# 保安規定変更に係る基本方針(BWR)について (審査会合における指摘事項に対する回答)

2023年11月21日

東北電力株式会社  
東京電力ホールディングス株式会社  
中部電力株式会社  
北陸電力株式会社  
中国電力株式会社  
日本原子力発電株式会社  
電源開発株式会社

# 審査会合における指摘事項

### (2N要求以外のSA設備)

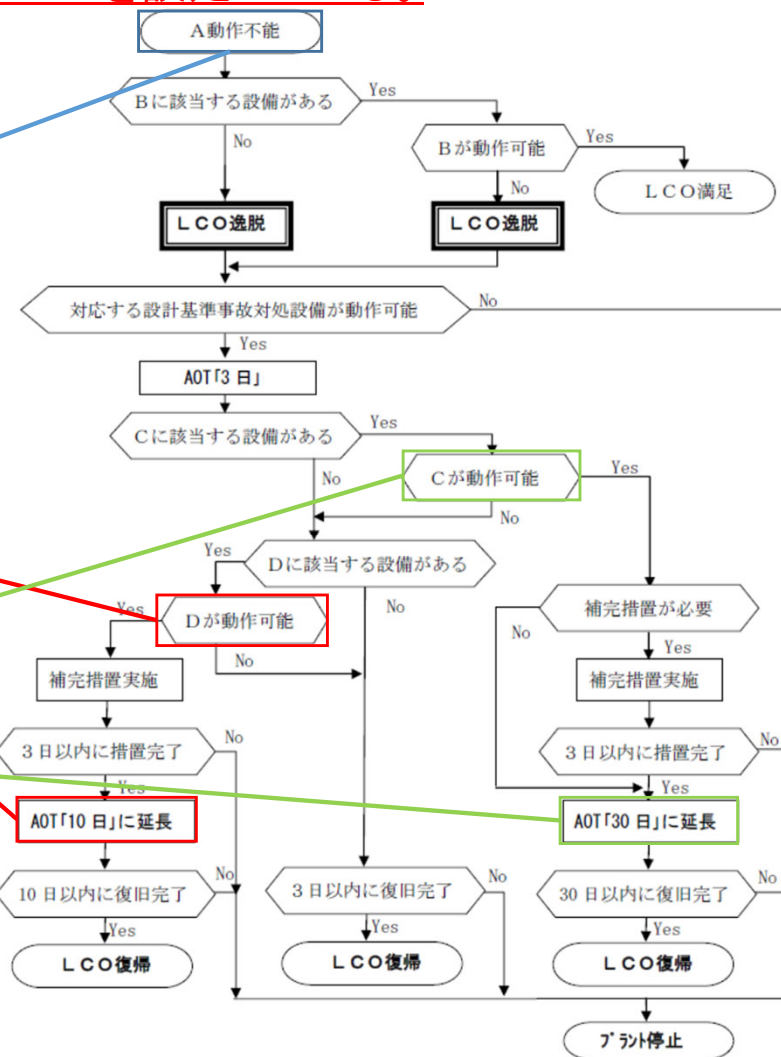
- DBA設備においては、ECCS 機器のAOTを確認すると「10日間」が多く設定され、一部(事故時計装等)について「30日間」があり、この「30日間」が最長のAOTとして設定されていることから、SA設備においても、対応するDBA設備の動作確認、自主対策設備の有無、同等の機能をもつSA設備の有無により、「3日間」、「10日間」、「30日間」の各以下のフローに従いAOTを設定している。

機能	原子炉の状態	条件	要求される措置	完了時間
○○○	運転、起動、高温停止	A. ○○○が動作不能の場合	A.1 □□□が動作可能であることを確認 <sup>※1</sup> する。 及び A.2.1.1 当該機能を代替する自主対策設備 <sup>※2</sup> が動作可能であることを確認 <sup>※3</sup> する。 又は A.2.1.2 代替措置 <sup>※4</sup> を検討し、原子炉主任技術者の確認を得て実施する。 及び A.2.2 当該機能を動作可能な状態に復旧する。 又は A.3.1 当該機能と同等の機能を持つ重大事故等対処設備 <sup>※5</sup> が動作可能であることを確認 <sup>※3</sup> する。 及び A.3.2 当該機能を動作可能な状態に復旧する。	速やかに 3日間 3日間 10日間 3日間 30日間
		B. 条件Aの措置を完了時間内に達成できない場合	B.1 高温停止にする。 及び B.2 冷温停止にする。	2.4時間 3.6時間
